Ministero della Transizione Ecologica

Commissione Tecnica di Verifica dell'Impatto Ambientale – VIA e VAS

Parere n. 236 del 28 marzo 2022

Progetto	<p>Procedura di valutazione d'impatto ambientale ai sensi dell'art. 23 del D.Lgs 152/2006 e ss.mm.ii.</p> <p>Progetto di un impianto eolico composta da 10 aerogeneratori della potenza uninominale di 4.2 MW (modello Vestas V150) per un totale di 42 MW, da realizzarsi nel territorio di comunale di Rotello (CB) nelle località di "<i>Cantalupo</i>", "<i>Piano della fontana</i>", "<i>Cornicione</i>" e "<i>Piano Palazzo</i>".</p> <p>ID_VIP: 5142</p>
Proponente	<p>I.V.P.C. Power 8 S.p.A.</p>

Figura 3 – Carta aggiornata sullo stato degli impianti nella zona Rotello, San Martino, Santa Croce (Fonte: Regione Molise, Direzione Servizio Tutela e Valutazioni Ambientali)

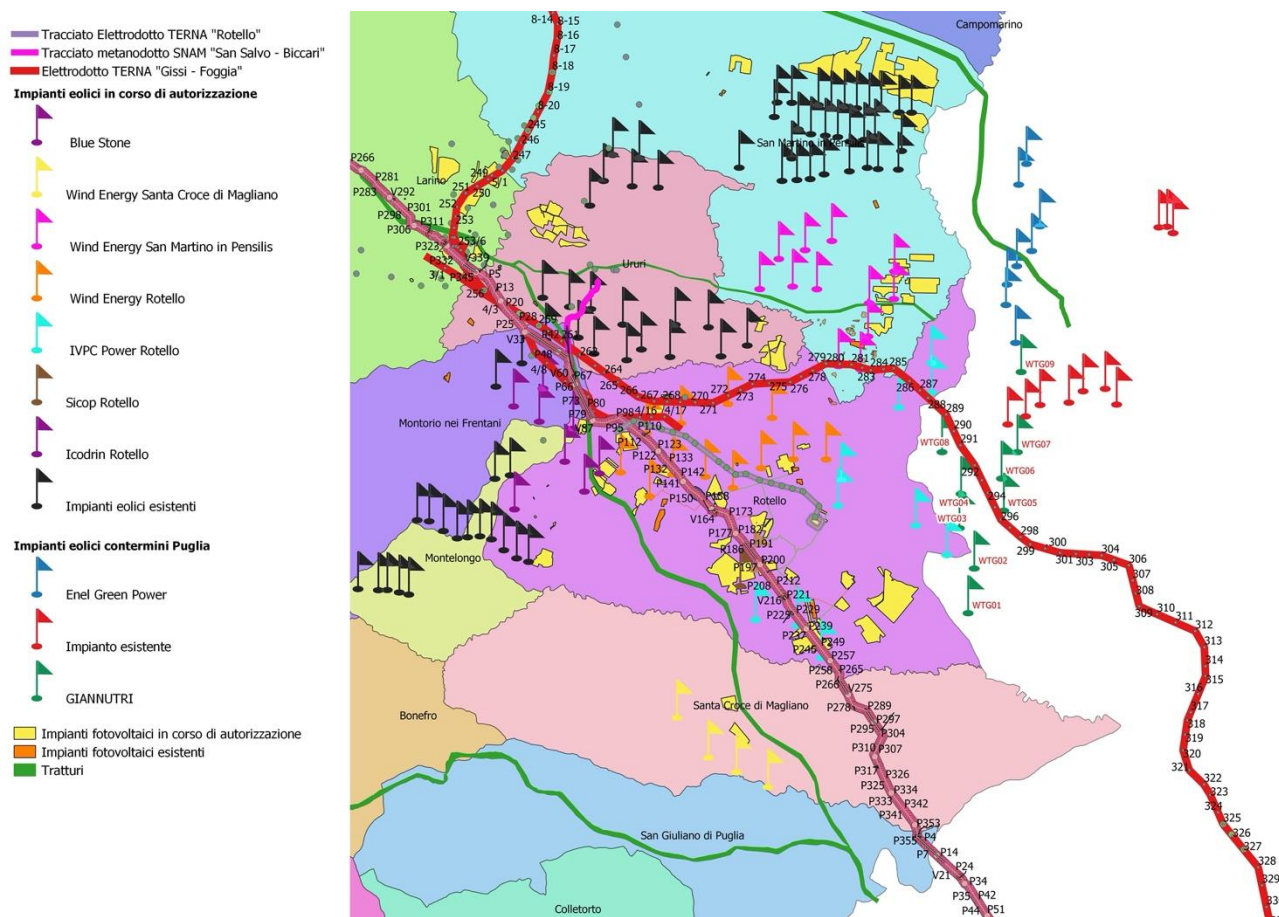
Si riporta nel seguito la carta aggiornata sullo stato degli impianti nella zona Rotello, San Martino, Santa Croce, fornita dalla Regione Molise, Direzione Servizio Tutela e Valutazioni Ambientali.

Si riporta, altresì, di seguito la localizzazione dei seguenti impianti la cui istanza presentata al Ministero della Transizione Ecologica è precedente quella oggetto del presente parere, dove emerge la sovrapposizione con quello di cui trattasi.

Figura 4 – Layout del sito in Progetto con gli impianti in Esercizio, Autorizzati, impianto di progetto (IVPC POWER 8) ed altri Impianti terzi in Autorizzazione in Area Vasta

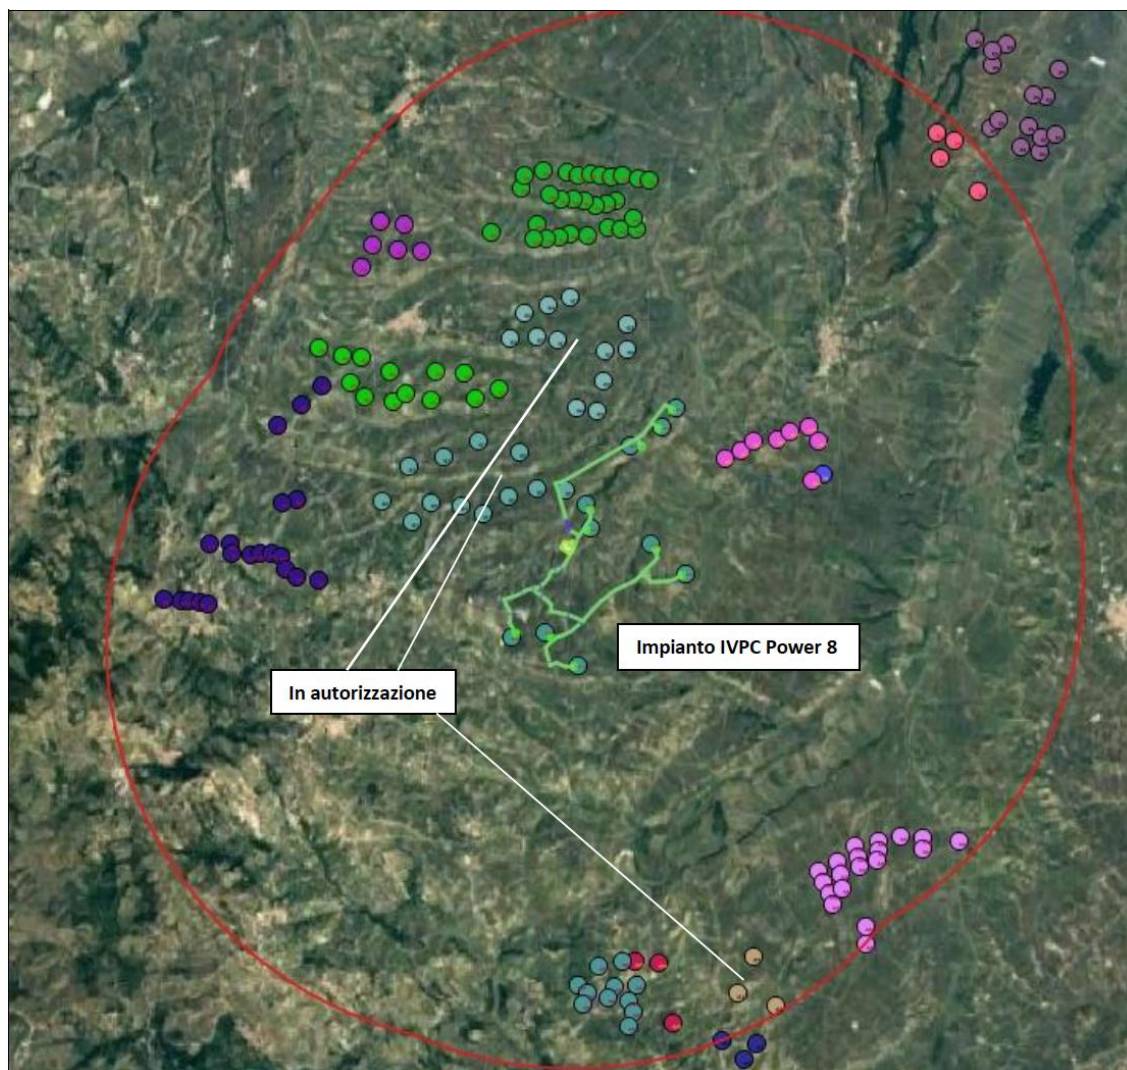
Il Proponente riporta la distribuzione degli impianti eolici rispettivamente quelli in esercizio, autorizzati, impianto di Progetto (IVPC Power 8) e altri progetti terzi in autorizzazione all'interno dell'area vasta esaminata.
